BAKALÁŘSKÁ PRÁCE

**Stavebně technologický projekt
Bytový dům – Praha, Lehovec**

**1. Posouzení předané projektové
dokumentace**

Obr. 2: Nevhodně navržené odvodnění balkonů a lodžii [Zdroj: PD]

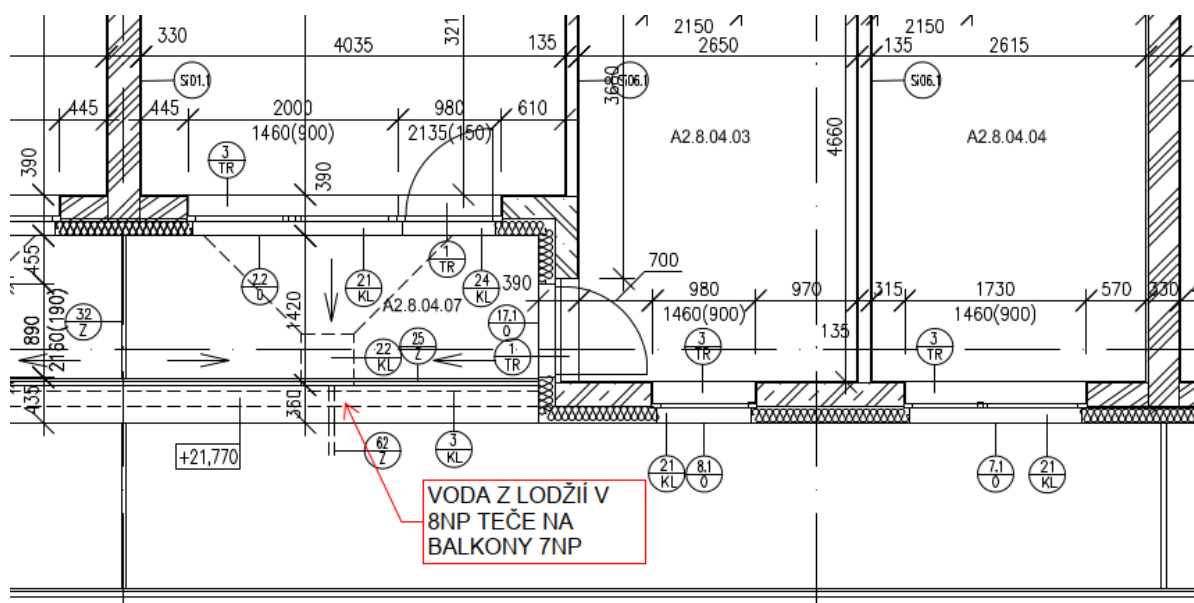
Odvodnění je navrženo pomocí přeпадů, kdy voda padá na terasy bytů v 1.NP a na veřejnou ulici

Optimální řešení: Odvodnění pomocí liniových žlabů – 7.NP, odvodnění lodžii v 8.NP stáhnout dovnitř dispozice, kde by byly realizovány stoupačky dešťové kanalizace, případně do fasády (méně optimální řešení)

Obr. 5: Nedostatečný spád atiky [Zdroj: PD]

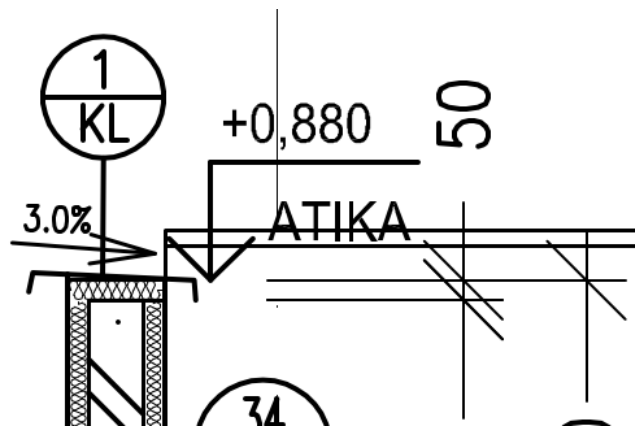
Na atice teras v 1.NP a atice střechy je chybně navržený spád 3%.

Optimální řešení: Dle ČSN 73 1901 je min. sklon 5,24%
